Modulo per la presentazione delle osservazioni per i piani/programmi/progetti sottoposti a procedimenti di valutazione ambientale di competenza statale

ID: Codice procedura (ID_VIP/ID_MATTM): 12691

“Progetto di un impianto eolico denominato “Pitigliano” ubicato nei comuni di Pitigliano (GR) e Sorano (GR) costituito da 20 (venti) aerogeneratori di potenza nominale 7,0 MW per un totale di 140,0 MW con relative opere connesse ed infrastrutture indispensabili”

Immagine 1. Vincoli ex art. 136 del CBC dal PIT della Regione Toscana e zona approssimativa dove è progettato l'impianto industriale.

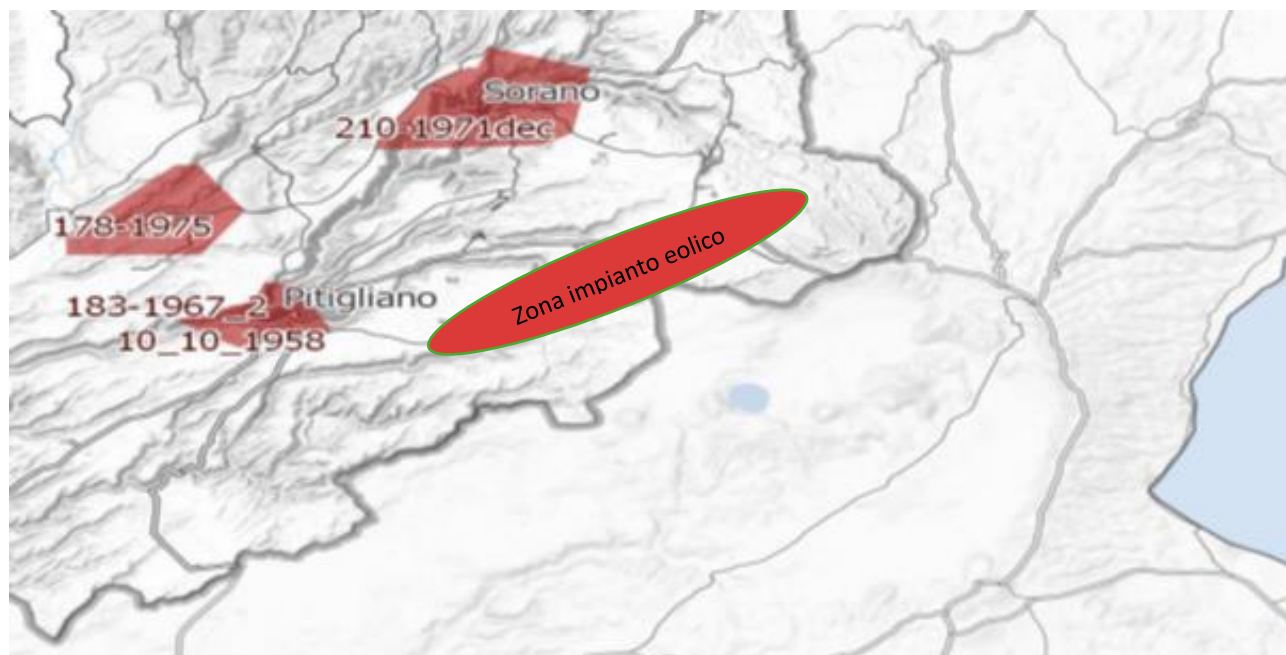
Inoltre, come sostiene la Proponente parte dell'impianto si verrebbe a trovare a 3,5 km dal centro abitato di Sorano. Infatti, tre degli aerogeneratori WTG 08, 09, 10 sono addirittura all'interno delle fasce di rispetto dei 3 km del suo vincolo paesaggistico di notevole interesse pubblico ex art 136 del CBC. Si evidenzia che così si crea

un'ulteriore incompatibilità con la tutela del Paesaggio.

Immagine 3. Cumulo di una parte di impianti eolici, fotovoltaici e geotermici industriali in progettazione ed esistenti intorno all’eolico industriale “Pitigliano”.

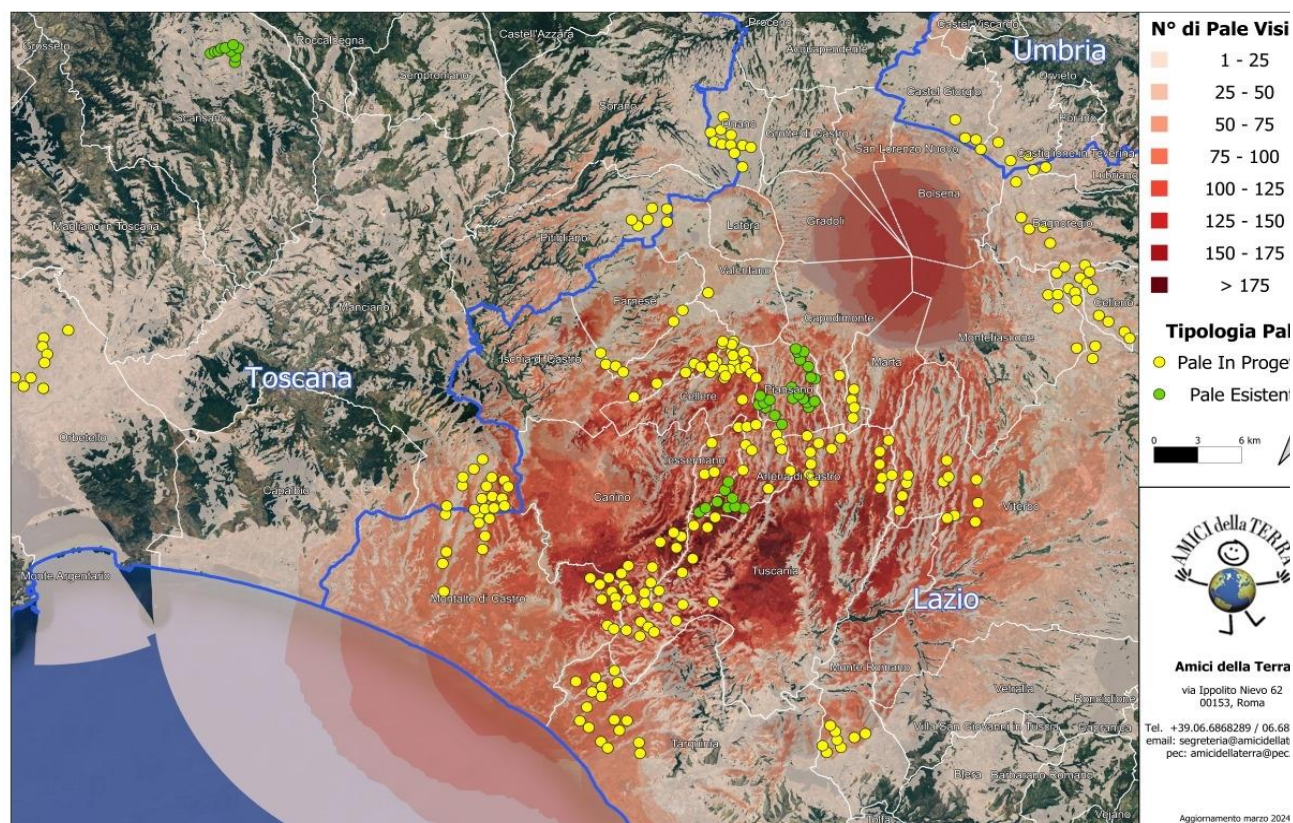
Beni Culturali “*Ambito paesaggistico, geologico e geomorfologico dell’orlo della caldera di Latera ...*” Non vengono nemmeno citati gli impianti eolici in progetto al MASE, il “Rempillo” (6 aerogeneratori) e un altro in verifica amministrativa di 14 aerogeneratori e 72, 6 MW. Ad oggi nei territori di Pitigliano, Sorano e in quello limitrofo potenzialmente potrebbero essere insediati 40 aerogeneratori alti 200 metri e larghi 170. Ma la proponente non cita neanche altri impianti che creerebbero il cumulo e quindi maggiore impatto. Infatti, sul territorio della “Città del Tufo” (Sorano e Pitigliano) impatterebbero anche l’impianto eolico “Montarzo” di Onano con 13 aerogeneratori con le dimensioni ricordate, l’altro eolico industriale nel territorio di Valentano con sette aerogeneratori (stesse dimensioni), gli impianti di Farnese con un minieolico di 3 Torri alte 60 metri già installate in località Poggio del Crognolo e l’impianto eolico industriale “Vallerosa” (7 aerogeneratori alti 200 metri e larghi 158 metri) in procedura VIA presso la Regione Lazio. Inoltre, altri impianti del minieolico già presenti a Valentano, Cellere e Piansano e due progetti eolici industriali con le stesse dimensioni (200 m x 170 m) nel Comune di Ischia di Castro. La valutazione del cumulo non prende neanche in considerazione gli impianti industriali di fotovoltaico e agrivoltaico in progetto a Farnese, Valentano, Ischia di Castro, Cellere. L’impianto geotermico in procedura Via al MASE, progettato nella Caldera di Latera. Quindi è stata effettuata una valutazione del potenziale impatto cumulativo non veritiera a dispetto di quanto affermato dalla proponente che sostiene di aver preso in considerazione uno spazio di 10 km intorno al suo impianto per gli impatti che si creerebbero.

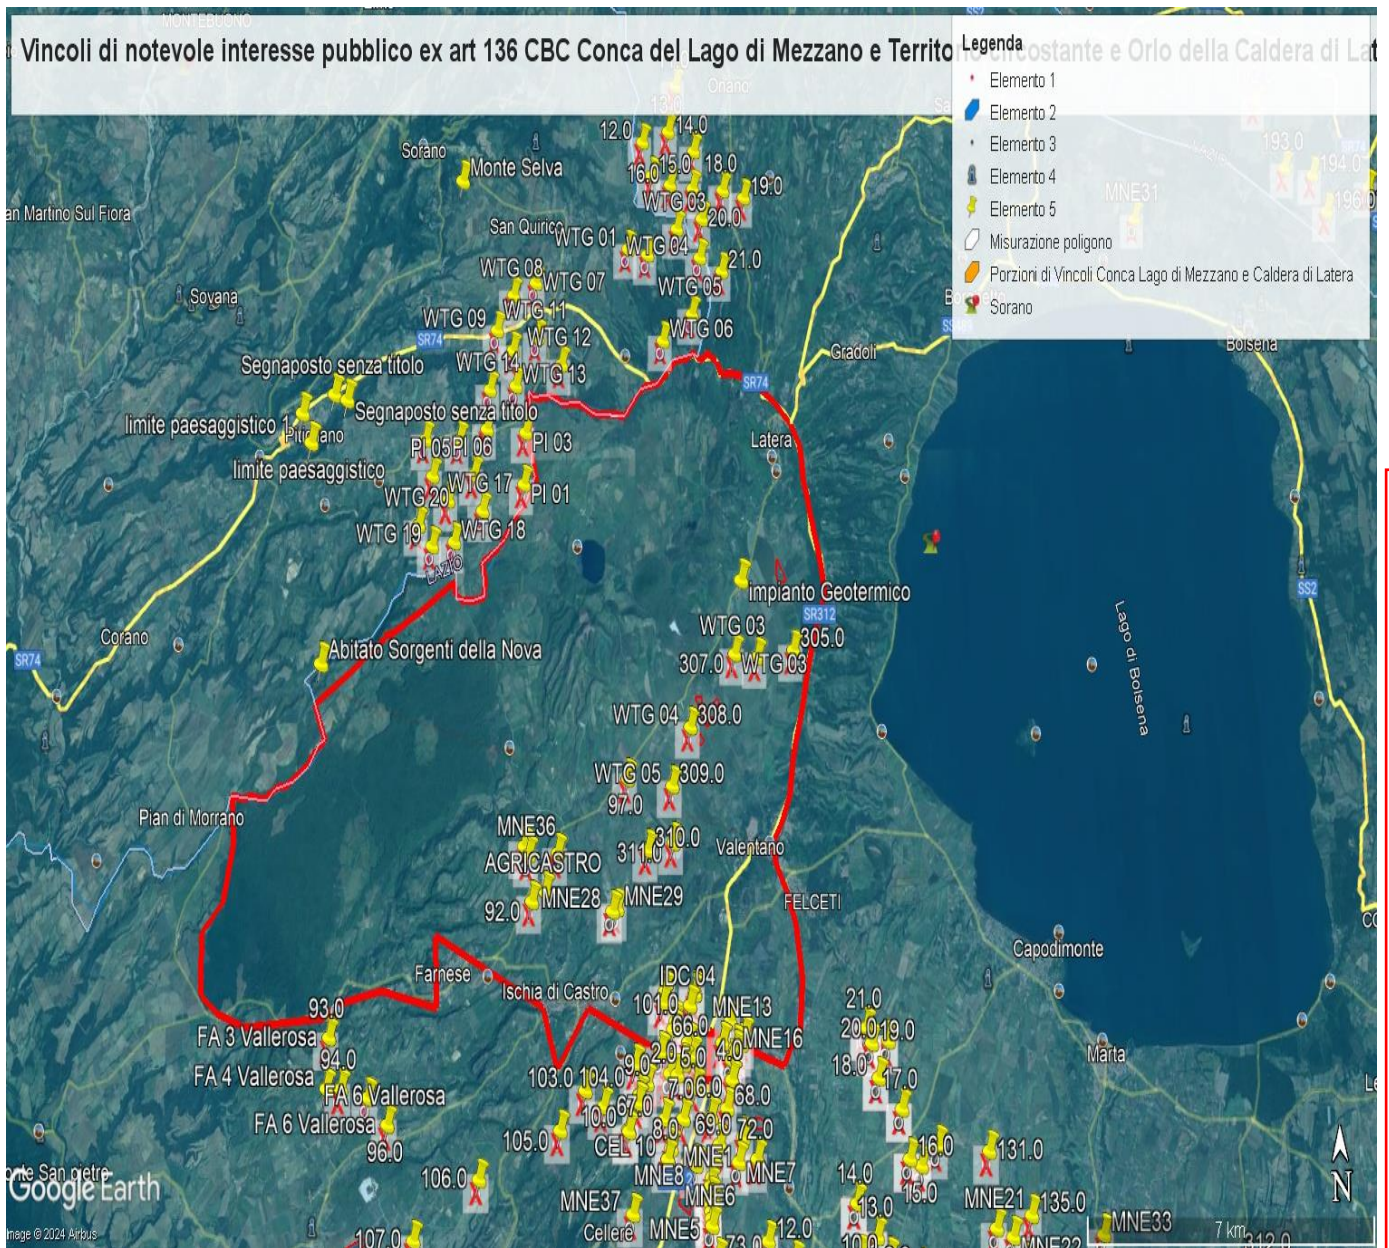
e schiantandosi cadrebbe direttamente sulla strada regionale e un'altra la WGT 09 a 235 metri dalla stessa facilmente raggiungibile dai pezzi creati in un eventuale schianto e anche la WGT 08 a 310 metri sempre in zona di relativo pericolo. Le pale WGT 10, 12 e 13 si trovano invece a 60 – 70 metri da una strada sterrata che collega abitazioni e strutture agricole mentre la WGT 14 a poco più di 200 metri. La pala WTG 16 si trova a 320 metri dalla Strada Provinciale Pantano ed a soli 100 da una strada sterrata che collega abitazioni e strutture agricole. La WTG 20 si trova a soli 160 metri da una strada sterrata che collega due Agriturismi. Anche queste costituisce un pericolo per l'incolumità delle persone e degli animali in caso di schianto o di rottura di parti dell'aerogeneratore. E' noto che possono verificarsi rotture della lama in rotazione o di pezzi della stessa e a volte anche crolli dell'intero aerogeneratore o spezzamento (meglio *rottura*) della torre a causa di incendi o eventi atmosferici estremi sempre più frequenti anche nei nostri territori. Uno dei principali eventi che comporta la rottura della lama è rappresentato dalla fulminazione atmosferica anche se le lame sono idoneamente protette contro questi fenomeni mediante ricettori metallici disposti alle estremità delle lame ed idoneamente collegati a terra. Nel caso di rottura accidentale di un elemento rotante a seguito di distacco, attraverso le leggi della balistica classica è possibile determinare le probabili traiettorie dell'elemento. Infatti, nota la velocità di rotazione e le caratteristiche geometriche, si può procedere all'applicazione delle leggi della fisica per giungere ad una stima esatta delle traiettorie. Purtroppo, la stima è chiaramente semplificata vista la complessità del problema e le molte variabili che entrano nel calcolo, soprattutto per ciò che riguarda le azioni aerodinamiche di portanza, resistenza e momento aerodinamico di difficile definizione soprattutto in caso di frammenti irregolari e di geometrie incognite. In letteratura esistono degli studi condotti relativamente a questa specifica tematica. Uno dei riferimenti è rappresentato dallo studio condotto dalla società Vestas Wind System: "Vestas V80 – Blade Trow calculation under normal operationing

conditions (2001)”. Detto studio riporta la stima della traiettoria di una pala eolica in condizioni di normale funzionamento sia per la pala intera che per eventuali frammenti. Lo studio ipotizza che, in assenza di forze aerodinamiche, la massima gittata si ottiene quando la pala si distacca dal rotore con un angolo di 135° azimut, considerando quale unica forza inerziale quella di gravità con approccio quindi conservativo e a vantaggio di sicurezza. Viene quindi calcolato il tempo di volo considerando la velocità verticale iniziale applicata al centro di gravità. Nota la durata di volo e conoscendo le componenti orizzontali e verticali della velocità è possibile definire la traiettoria dell'elemento distaccatosi. Le conclusioni dello studio analitico del fenomeno, **basato su grossolane approssimazioni anche dichiarate**, ha dimostrato che è opportuno evitare la presenza di ricettori sensibili al probabile distacco di organi rotanti nella circonferenza di raggio 85 m dall'asse dell'aerogeneratore. A pag 7 del Documento prodotto dalla proponente “ Relazione gittata” a pag 7 si afferma *“Nella definizione del Layout del Parco di Pitigliano-Sorano in un intorno di ampiezza pari a 212,04 m che rappresenta il valore di gittata reale stimato non ricade nessun punto sensibile”*. Questo valore della gittata massima oltre a non essere assolutamente condivisibile e non realistico in quanto addirittura di poco superiore all'altezza della pala non è neanche veritiero perché abbiamo visto che la S.R 174 maremmana sarebbe interessata dal crollo della pala WGT 07 e altre strade provinciali e secondarie sarebbero interessate dalla vicinanza di altri aerogeneratori sopra meglio individuati.

Infatti, il fenomeno della gittata massima è molto più complesso da stimare analiticamente, per questo si rimanda all'esperienza dei costruttori più esperti i quali indicano detto fenomeno come molto raro con una variabilità di ritrovamenti dei frammenti a distanze molto varie, in relazione ai numerosi fattori che possono condizionare l'evento, l'orografia, la velocità del vento, la direzione, le azioni aerodinamiche di portanza che potrebbero spingere a centinaia di metri frammenti di elementi rotanti, come purtroppo avvenuto già in

IMMAGINE n. 2 Impianto eolico industriale “Pitigliano” e distanze aerogeneratori dai Vincoli della Conca del Lago di Mezzano...

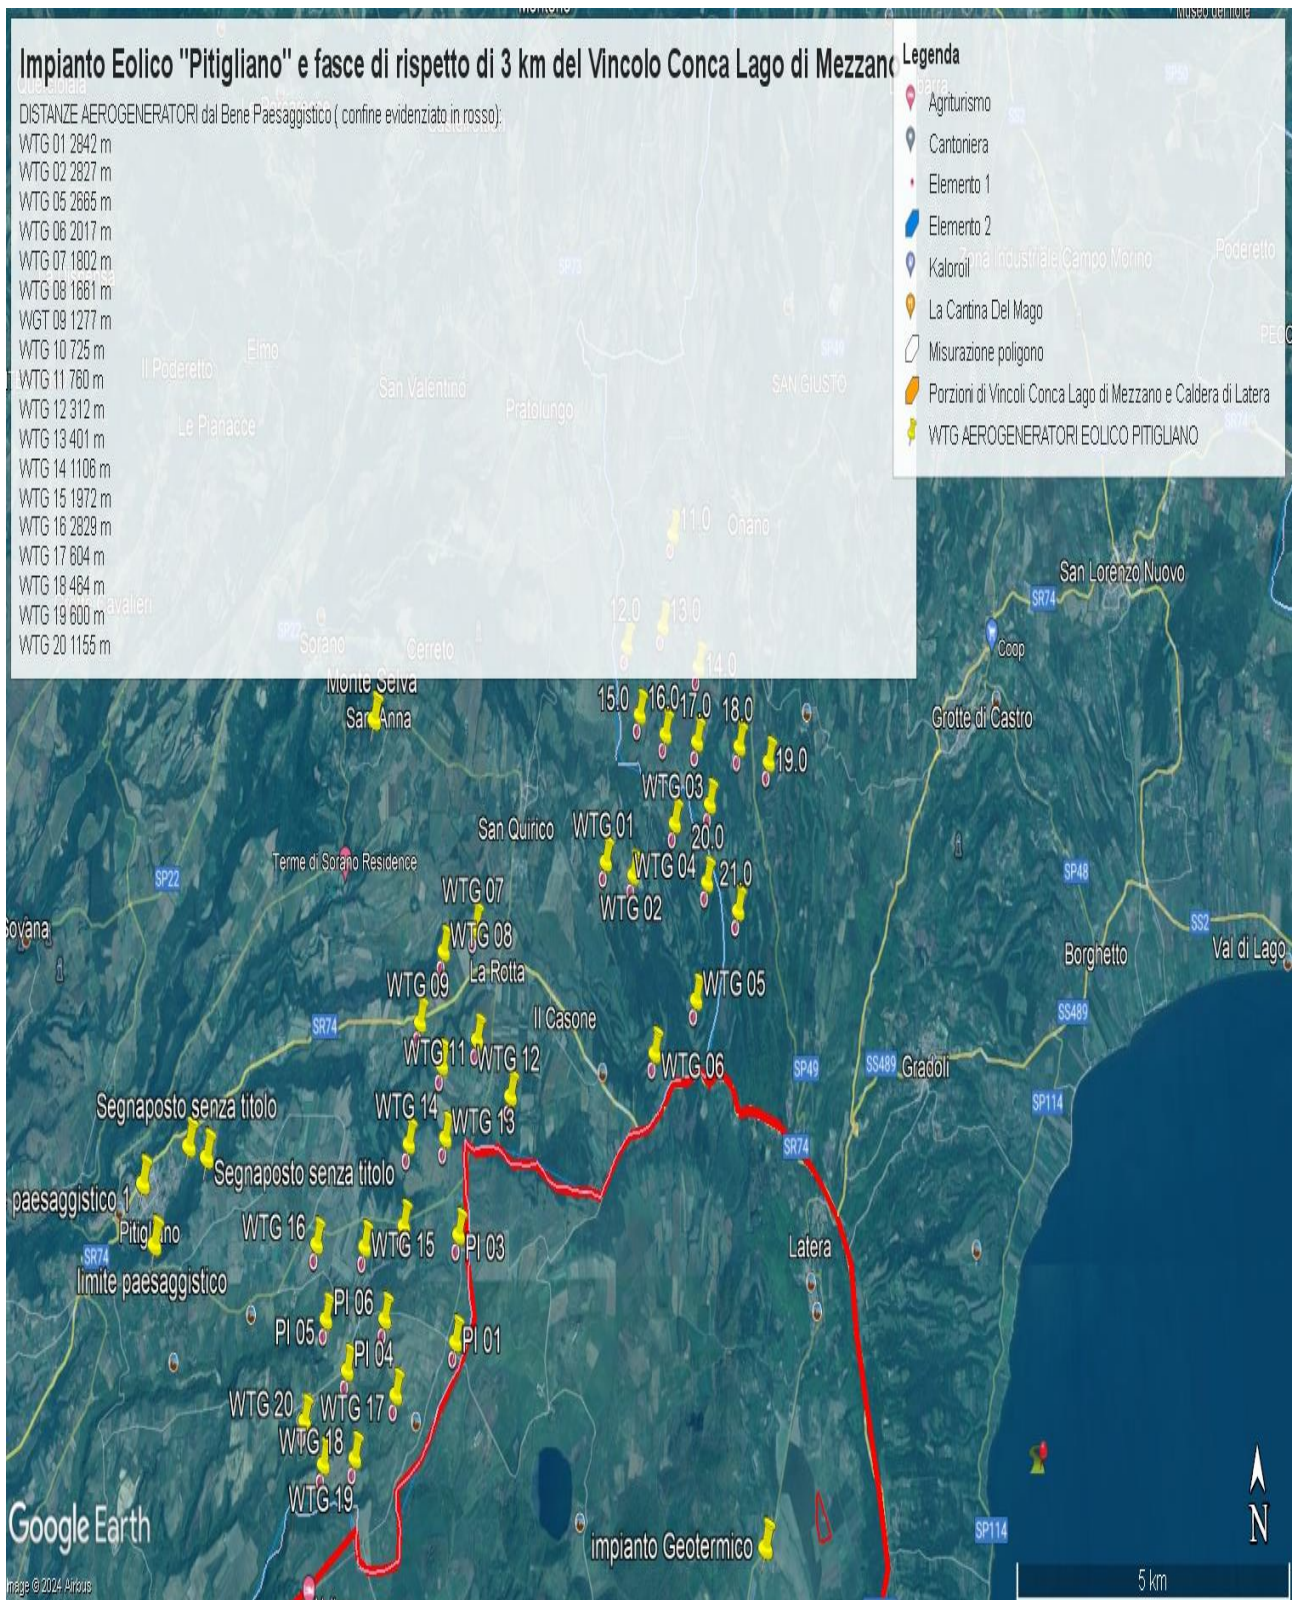
Come è illustrato nell'immagine si ribadisce che l'impianto industriale "Pitigliano" ricade completamente all'interno delle fasce di rispetto dei due vincoli di notevole

interesse pubblico e lambisce quelle di un terzo vincolo e quindi come affermato dal Consiglio di Stato nelle sentenze citate, l'impianto è insediato in area non idonea ai sensi dell'art. 20 comma 8 lettera c quater del D.Lgs. n. 199/2021 e ss.mm.ii al contrario di quanto sostiene la proponente.

IMMAGINE n. 3 Impianto eolico industriale “Pitigliano” e distanze aerogeneratori dai Vincolo “Orlo della Caldera di Latera.

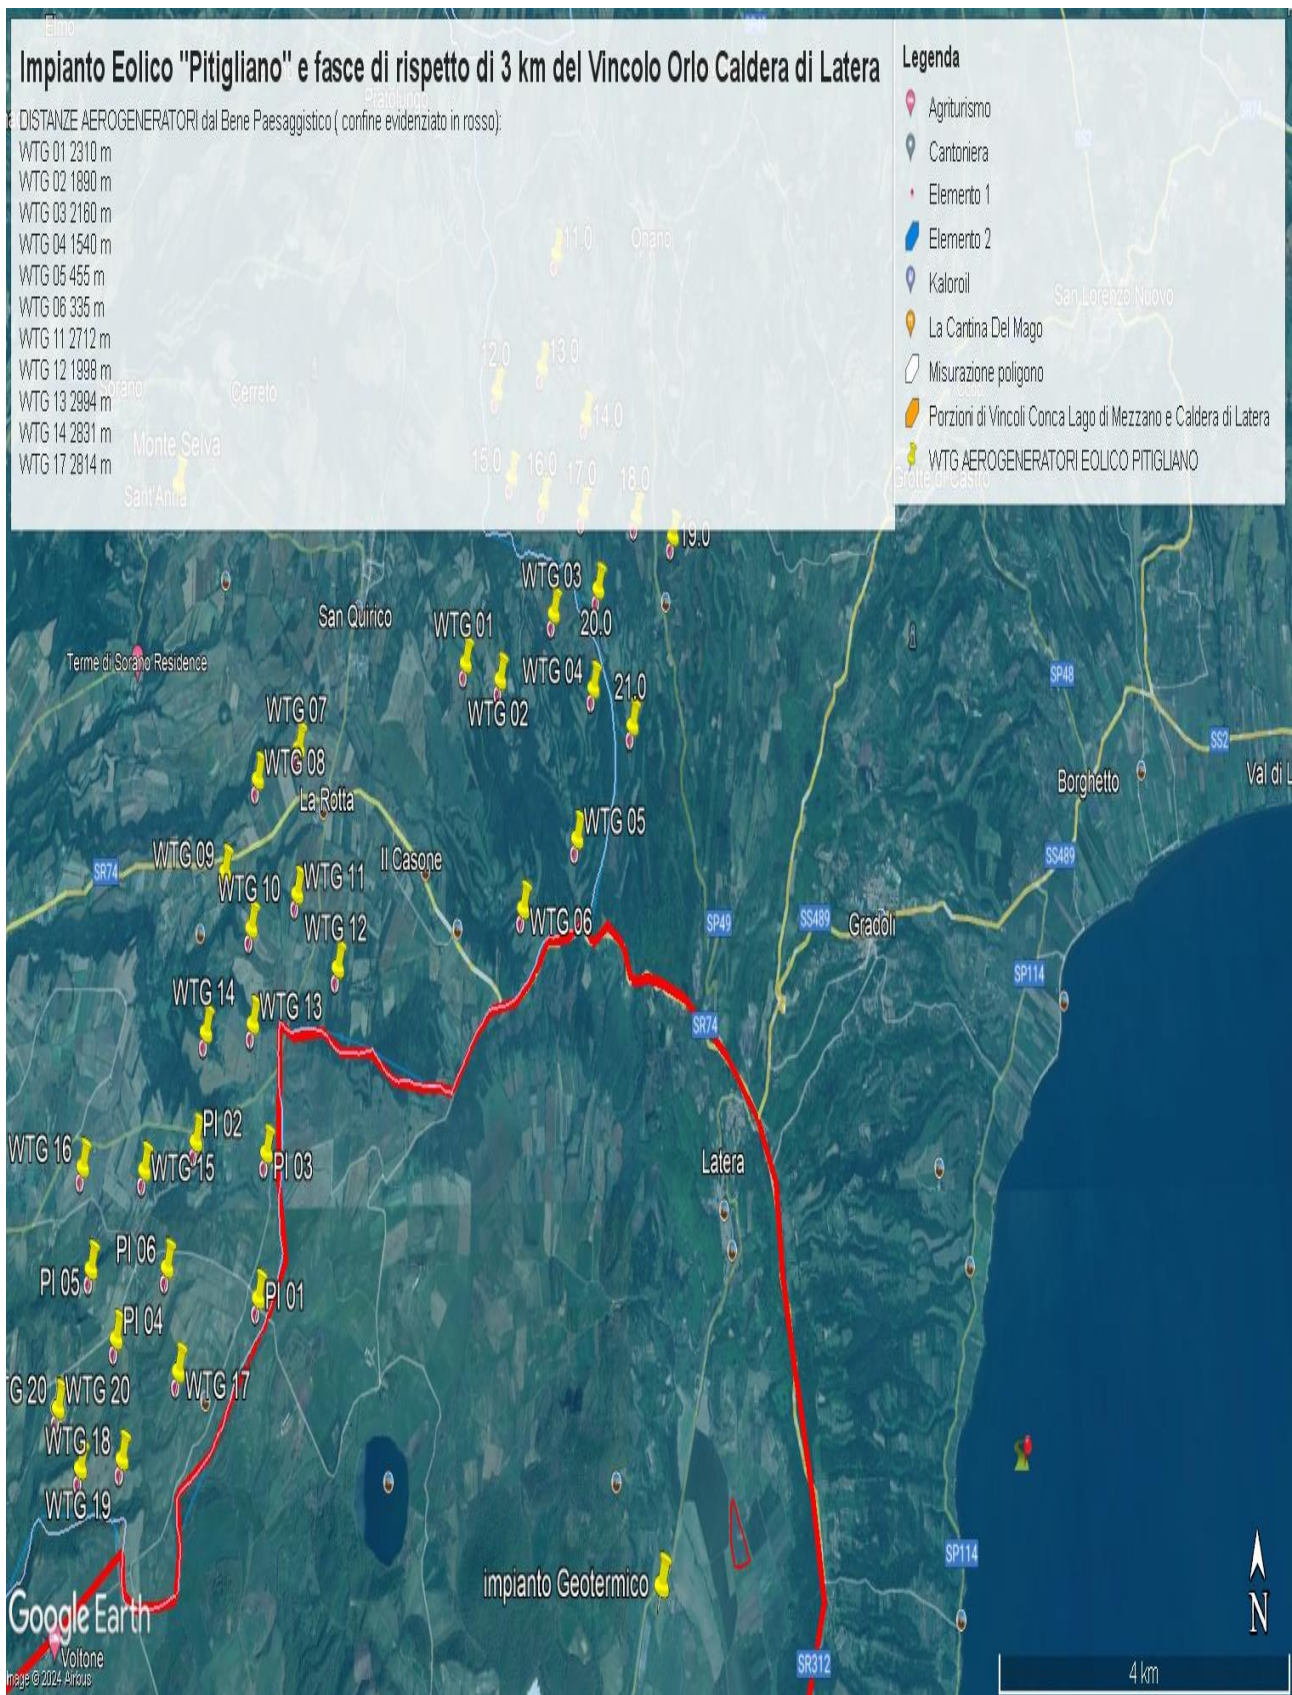
Concludendo, si evidenzia ancora che la proponente non effettuando la procedura prevista dalla Parte III delle Linee Guida nazionali ha ignorato un vincolo paesaggistico di notevole interesse pubblico istituito con un provvedimento del Segretariato regionale del Ministero della Cultura per il Lazio che ha emanato il Decreto di dichiarazione di notevole interesse pubblico n. 22 del 15.02.2024 ai sensi e per gli effetti dell'art. 136, co. 1, lett. c) e d) del decreto legislativo 22 gennaio 2004, n. 42, "Ambito paesaggistico, geologico e geomorfologico dell'orlo della caldera di

Si ricorda inoltre che il Vincolo dell'Orlo della Caldera di Latera ha unito insieme i due vincoli enunciati e già esistenti della Conca del Lago di Bolsena (D.M. 24.10.1960 e D.M. 22.05.1985) e la Conca del lago di Mezzano e territorio circostante (DM 22.05.1976 "Conca del Lago di Mezzano e territorio circostante" e DM 22.05.1984 "Selva del Lamone") testimoniando, se ce ne fosse stato ancora bisogno, il notevole pregio paesaggistico di tutta l'area. Pregio paesaggistico arricchito dal valore naturalistico della confinante Riserva Naturale regionale "Selva del Lamone" con la sua Area Contigua e i vari siti Natura 2000 e le due aree di importanza internazionale per gli uccelli, IBA 099 Lago di Bolsena e la 012 Selva del Lamone. Inoltre, si segnala anche l'impatto sulle tradizioni agroalimentari con la zona DOC vino bianco di Pitigliano, del Pecorino Toscano DOP, dell'olio extravergine di oliva DOP Canino, la Lenticchia di Onano, il vino "Aleatico" e il fagiolo del Purgatorio di Gradoli e altri pregiati prodotti tipici locali del Biodistretto del Lago di Bolsena che comprende anche i Comuni laziali interessati dall'impianto industriale.
